Ochoz zvonice při kostele sv. Bartoloměje v Kolíně

Zdůvodnění dílčí změny prováděných prací na ochozu věže

Název stavby: **Revitalizace areálu sv. Bartoloměje v Kolíně**

REKAPITULACE OBJEKTŮ - ZL. č. HA-013

Východní strana:

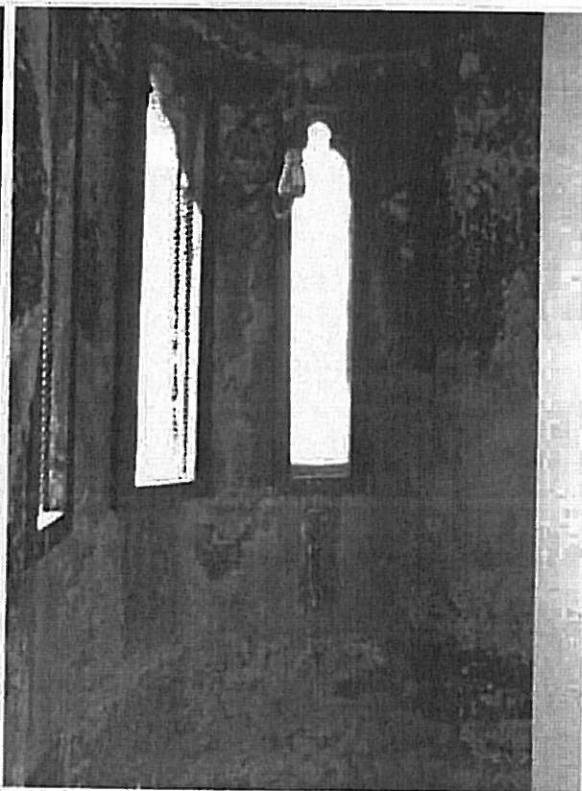
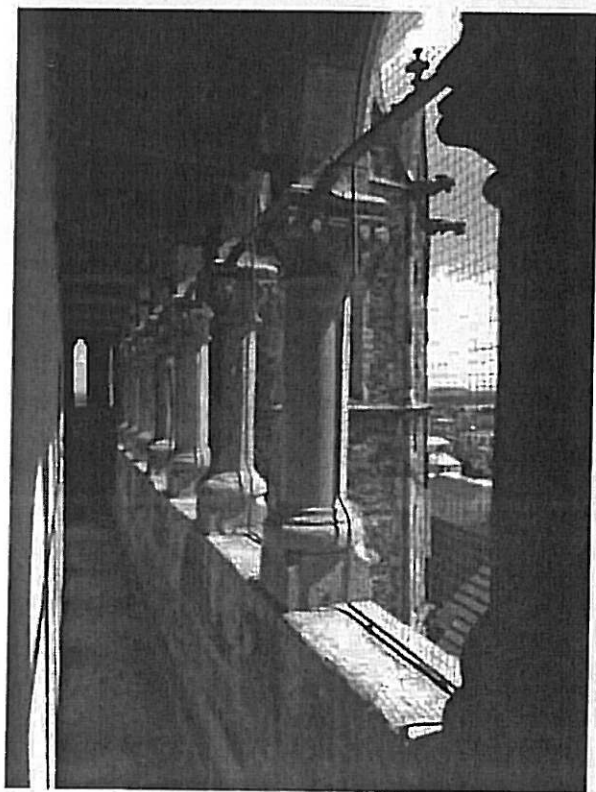
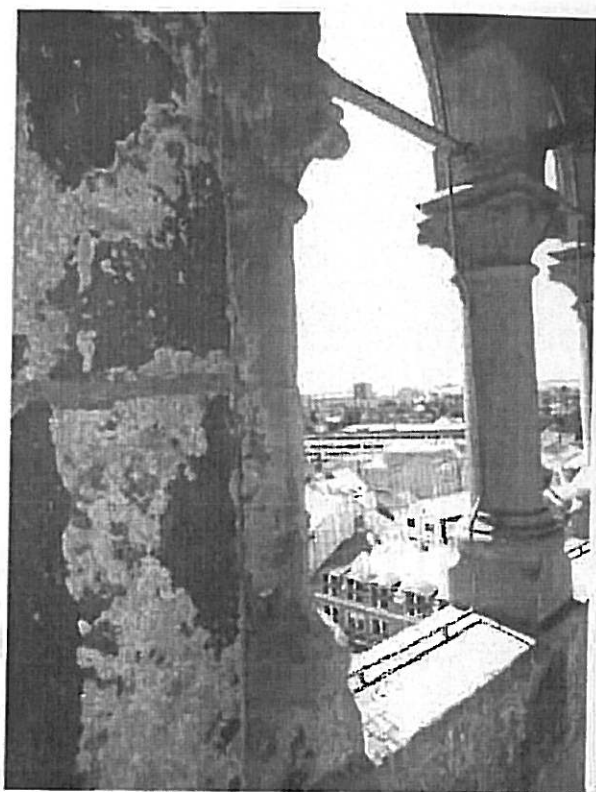
Jak vyplývá z restaurátorského záměru na opravu ochozu zvonice při kostele sv. Bartoloměje v Kolíně, který byl vypracován 28. 8. 2018 BcA Filipem Zemanem, kamenné prvky ochozu zvonice sice nevykazují statické narušení, ale kámen je v mnoha místech degradován ze všech stran. Kámen je v mnoha místech ohrožen korozí, která může přispívat k jeho další celkové degradaci, a to z vnitřní i vnější strany ochozu. Vzhledem k tomu, že narušení je patrné na ochozu i na arkádách, je nutné k restaurování sloupků, arkád i zábradlí ochozu přistupovat komplexně. Restaurování kamenných prvků jen z jedné strany by nijak neřešilo ohrožení struktury kamene. Kvůli narušenému tmelení a spárování hrozí vypadávání materiálu do prostoru. Proto doporučuji komplexní restaurování všech prvků z vnější i vnitřní strany ochozu, jejich konsolidaci a zabezpečení proti zatékání, tak, jak bylo popsáno ve výše uvedeném restaurátorském záměru.
